Krycí list ZBV			
Název a evidenční číslo Stavby: II/105 - Severní obchvat Jílového u Prahy, 5211521005 Číslo a název stavebního objektu/provozního souboru (SO/PS) SO 363 Retenční nádrž v km 1,230 Číslo a název podobjektu/rozpočtu:		Číslo SO/PS/ /číslo Změny SO/PS: 363/1	Číslo ZBV: 22
Objednatel: Krajská správa a údržba silnic Středočeského kraje, příspěvková organizace Zborovská 81/11, 150 21 Praha 5 - Smíchov IČO: 00066001 Město Jílové u Prahy Masarykovo náměstí 194, 254 01 Jílové u Prahy IČO: 00241326			
Zhotovitel: „Společnosti pro II/105 – Severní obchvat Jílového u Prahy“ Vedoucí společník a správce společnosti: IMOS Brno, a.s. , se sídlem: Olomoucká 704/174, Černovice, 627 00 Brno, IČO: 253 22 257, Společník: Froněk, spol. s r.o. , se sídlem: Zátíší 2488, 269 01 Rakovník, IČO: 475 34 630 Společník: PSN & DS a.s. , se sídlem: Krapkova 280/7, Nová Ulice, 779 00 Olomouc IČO: 043 77 036

Název a evidenční číslo Stavby: II/105 - Severní obchvat Jílového u Prahy, 5211521005 Název stavebního objektu/provozního souboru (SO/PS): Retenční nádrž v km 1,230	Číslo SO/PS / / číslo Změny SO/PS: 363/1	Číslo ZBV: 22.2
---	---	---------------------------

Změna technického řešení retenční nád

Výňatek s PDPS k SO SO 363:

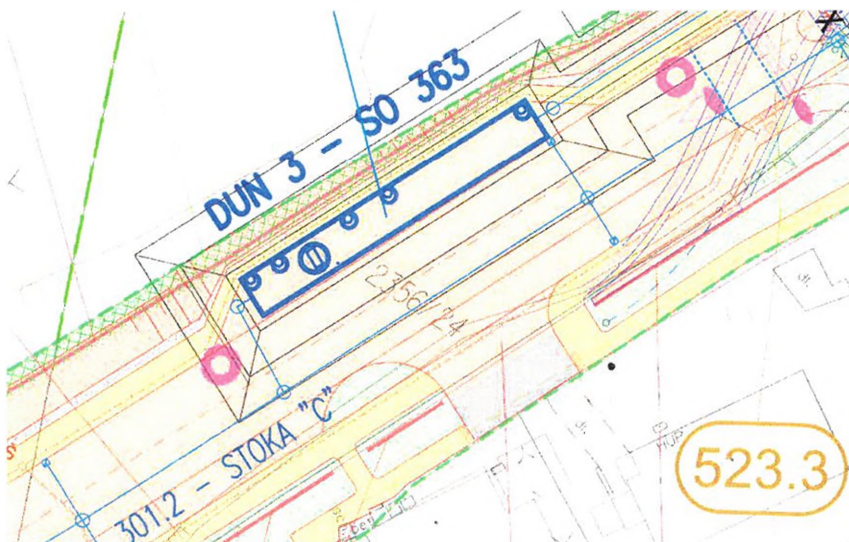
U tohoto SO byla navržena v PDPS realizace jedné prefabrikované podzemní nádrže sestávající z části sedimentační vč. koalescenčního odlučovače ropných látek a z části retenční s potřebným retenčním objemem. PDPS nepředepisovala rozměrové délkové parametry, ale pouze objemový parametr, a to 82 m³, dále návrhový průtok 119,75 l/s a návrhový odtok po redukci v RN 14,04 l/s.

Navrhuje se prefabrikovaná podzemní nádrž sestávající z části sedimentační a koalescenčního odlučovače ropných látek a navazující části s potřebným retenčním objemem. Výpočet potřebného objemu je patrný z hydrotechnického výpočtu (přílohou této TZ)

Navrhuje se sestava dvou podzemních prefa nádrží. Nádrž odlučovače lehkých kapalin (ORL) rozměrů 7,92 x 2,65 x 3,21 m, rozdělenou na část kalového objemu 14,7 m³ a koalescenčního odlučovače pro návrhový průtok 120 l/s. Na nádrž ORL navazuje samostatná retenční nádrž (RN) rozměrů 9,93 x 5,40 x 3,01 m s objemem retence 80,9 m³.

Z daného vyplývá, že objem OLK je 14,7 m³ a objem retence pak 80,9 m³, tedy sestava dvou pozemních nádrží (nádrž OLK a navazující RN) je objemově vyšší než požadovaných min. 82 m³, návrhový průtok i odtok jsou zachovány, tedy parametry z PDPS jsou dodrženy.

RASTR ABO KOTEL 2KS/m²

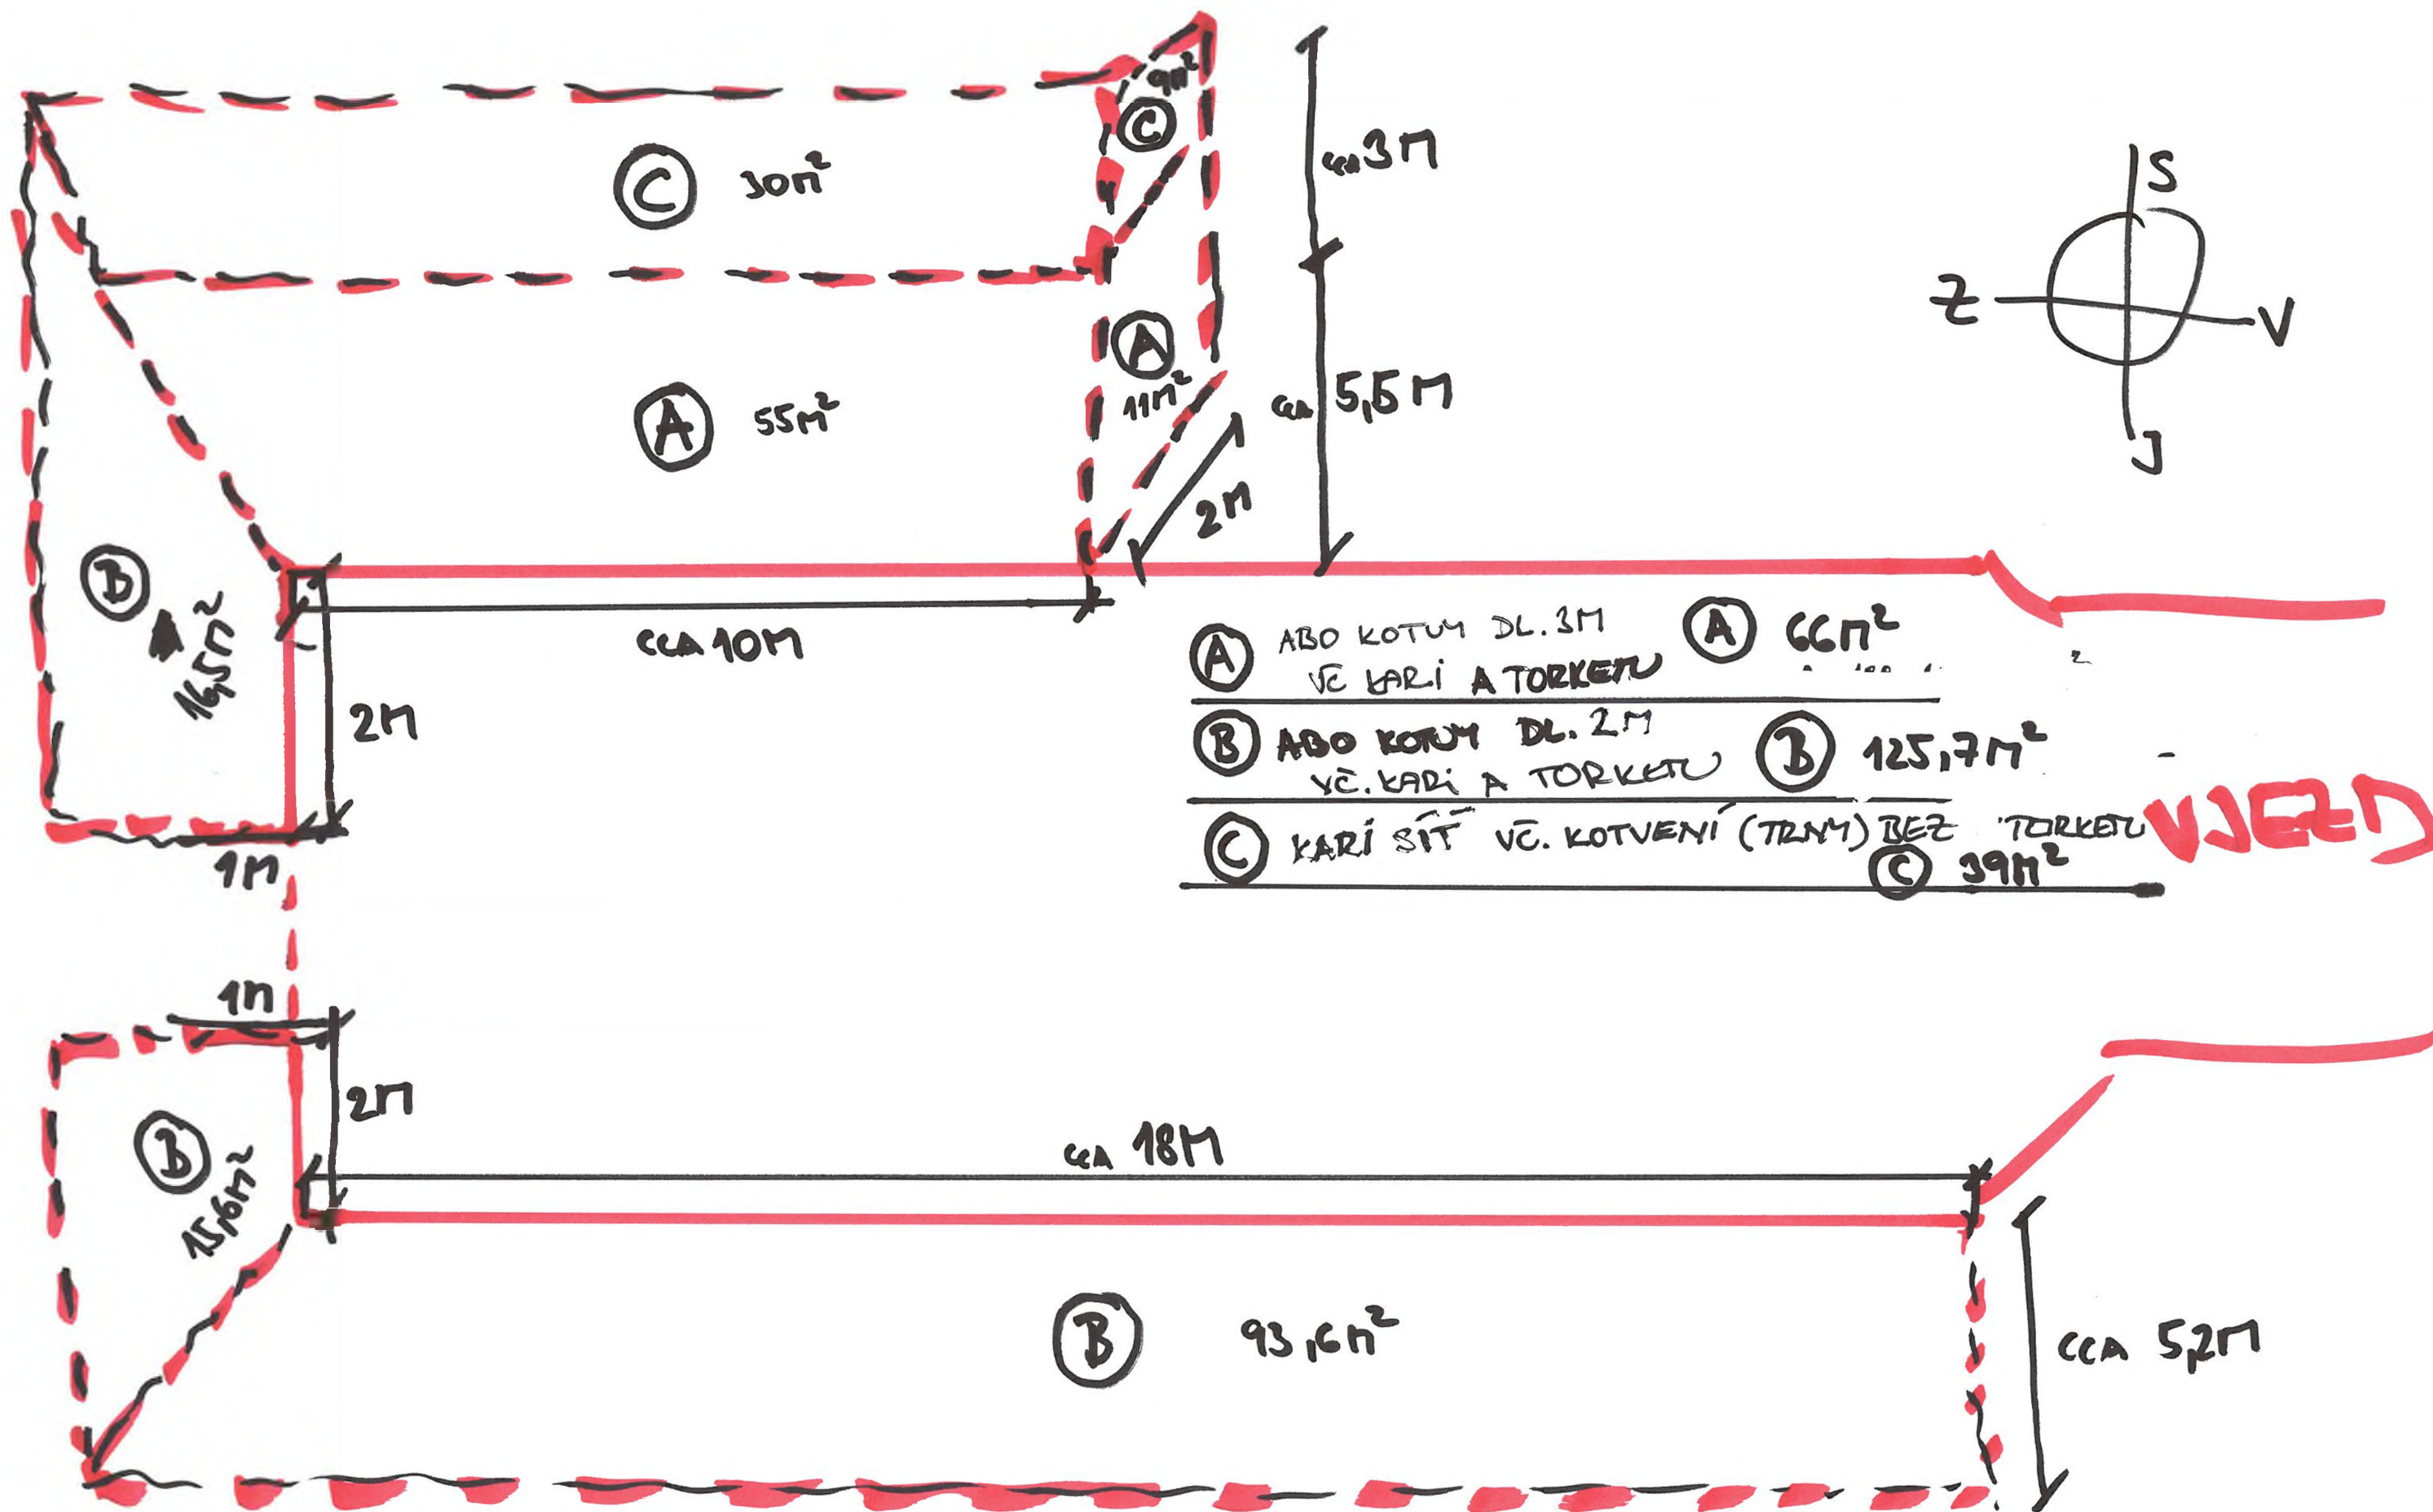
Zhotovitel na základě doporučení geotechnika viz zápis v SD 9.8.2022 navrhuje, aby hloubení hřebů pro přichycení sítí bylo prováděno vrtnou technologií bez přiklepu a došlo k celkovému zpevnění svahů jámy za pomoci IBO kotev čím dojde ke stažení prasklin a poruch ve stěnách jámy. Na základě těchto doporučení musí dojít ke změně technologie kotvení sítí pomocí svorníků (IBO tyče průměr 25 mm) délky 3 m při severní straně, pro jižní stranu délky 2 m. Rastr IBO kotev bude 2 ks/m².

Torkrétování bude muset být provedeno ve dvou krocích a to v tloušťkách 70 mm a následně 30 mm.

Souhlasím s předloženým návrhem odlišného způsobu zajištění stěn stavební jámy, který je popsán v předloženém Formuláři pro ohlášení změn.

Souhlasím s předloženým návrhem zajištění svahů stavební jámy (viz bod 5.)
